BETR.	MONTERING AV TÄNDFÖRDELAR- DREV B 20 B	PRODUKT P
		GRUPP 21
DATUM Juli 1969		NR 14

Ändrad vinkel för montering av tändfördelardrev på motor B 20 B.

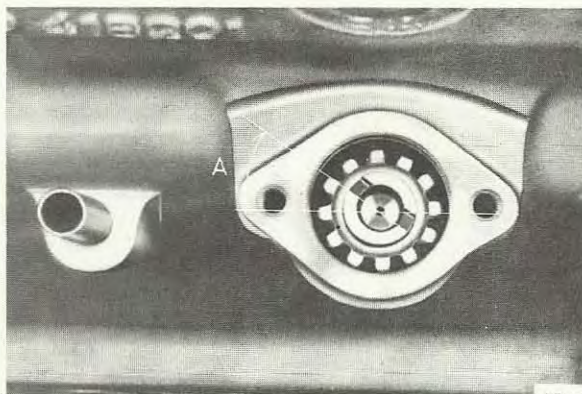
I vissa fall kan smörjkoppen på tändfördelaren gå emot motorblocket efter montering och tändinställning.

Detta problem har lösts genom att man monterar fördelardrevet i ett annat läge. Fördelardrevet skall monteras så att vinkeln A (se bilden) blir ca 5° på B 20 B mot tidigare 35°.
